Addendum 2 aanvulling

Verzoek besluit startvergunning Delft I n.a.v. Wijzigingswet Mijnbouw per 1 juli 2023

Indiener: GeoThermie Delft B.V.

Uw kenmerk: V-49198

Figuur 1. Locaties van de meetstations van het KNMI meetnetwerk en de MoC (oktober 2021).

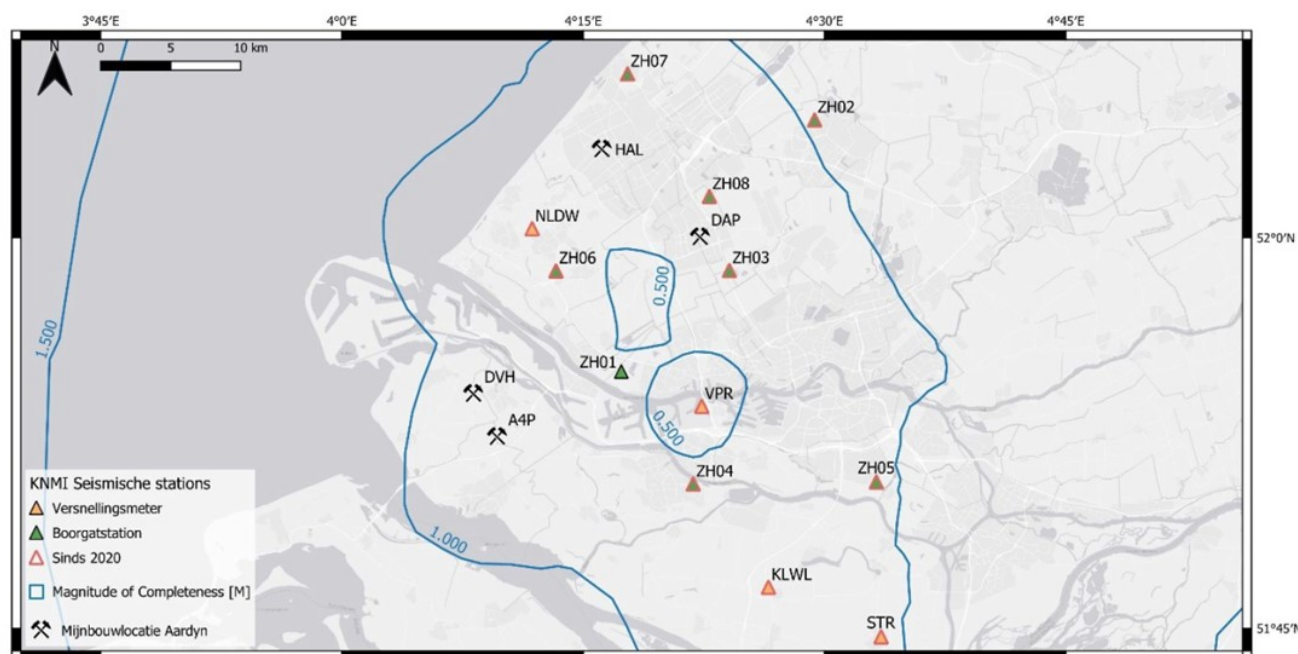
GTD concludeert in addendum 2 dat sprake kan zijn van lichte schade door bodemtrilling. Zoals GTD ook zelf stelt is schade pas aanvaardbaar als “met zekerheid kan worden gesteld dat de veroorzaakte schade vergoed wordt”. Verderop wordt gesteld dat GTD een “derden aansprakelijkheidsverzekering, met verzekeringslimit van EUR 10.000.000,-, voor de winningsfase zal afsluiten voor het geval er zich een onvoorziene situatie voordoet.” Wat volgens EZK ontbreekt is een onderbouwing van de kosten van eventueel te ontstane lichte schade door bodemtrilling. [Artikel 1.3b.2, Mbr](#) stelt dat er een cijfermatige onderbouwing nodig is van de verwachte kosten voor in elk geval [...] bij de [...] winning behorende aansprakelijkheden (lees: schadevergoedingen). Op dit moment wordt er in het addendum geen bedrag gekoppeld aan ‘lichte schade’ waar een kans op is en komt de 10 miljoen als bedrag vervolgens een beetje uit de lucht vallen. Graag zien wij een onderbouwing waar de keus voor de hoogte van het verzekerde bedrag van 10 miljoen vandaan komt om te kunnen beoordelen of eventuele schades binnen dat bedrag vallen.

Door middel van het zeer gevoelige monitoringsysteem dat als onderdeel van het R&D projectdeel, naast het reguliere KNMI-monitoringsnetwerk, is geïnstalleerd zal GTD een nauwkeurig zicht houden op minimaal alle magnitudes te lokaliseren naar GTD met een minimale ondergrens van $M_{\max} = 0,5$ (ofwell $\text{MoC}^2 = 0.5$).

Onderstaande overzicht waarin de MoC waarden van het reguliere monitoringsnetwerk van het KNMI zijn weergegeven zoals berekend op oktober 2021. Momenteel wordt door het KNMI de MoC waarden rond GTD ("DAP" in Figuur 1) vastgesteld gebaseerd op het recent aangesloten lokaal seismisch monitoringsstation "ZH08". Dit station bevindt zich op kleine afstand van de GTD putten en heeft door zijn diepere ligging t.o.v. andere stations in NL een hogere nauwkeurigheid. De verwachting is dat het KNMI op basis van het verbeterde netwerk een lagere MoC zal vaststellen voor het gebied rondom GTD, wat monitoring van eventuele seismiciteit als gevolg van aardwarmtewinning gedetailleerder zal maken.
